# SERVICE INFO

## Różnice optyczne pomiędzy różnymi wersjami napinacza 533 0086 30

Producent:	Audi, Ford, Seat, Volkswagen
Model:	
Audi:	A6, 80
Ford:	Galaxy
Seat:	Alhambra, Cordoba, Ibiza II, Inca, Toledo I
VW:	Caddy II, Golf III, Golf IV, Passat, Polo, Sharan, Vento, Transporter T4
Silnik:	1.7 D, 1.7 SDI 1.9 D, 1.9 SDI, 1.9 TDI 2.4 D, 2.5 D
Nr.OE.:	
Ford:	95VW-10145-DA 1039808
VW Group:	028 903 315 N (replaced) 028 903 315 R (new)
Nr.ref.:	533 0086 30

Foto 1: INA wersja z dwiema śrubami M8x35

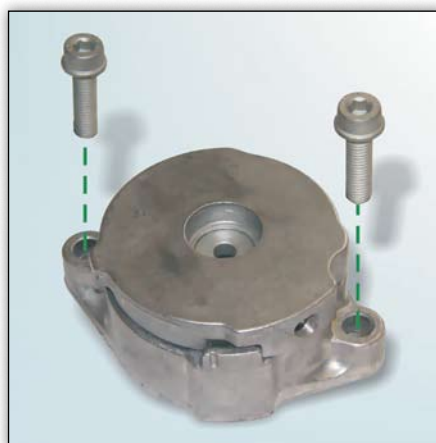
Foto 2: Wersja z dwiema śrubami M8x22

Przy wymianie napinacza 533 0086 30, możliwy jest montaż obu pokazanych powyżej wersji. Schaeffler Automotive Aftermarket oferuje obecnie wersję pokazaną na fotografii 1.

Obie wersje spełniają wymagania techniczne.

Z uwagi na większą grubość kołnierza napinacza 533 0086 30 (foto 1) należy stosować śruby (M8x35) dostarczane przez Schaeffler Automotive Aftermarket.
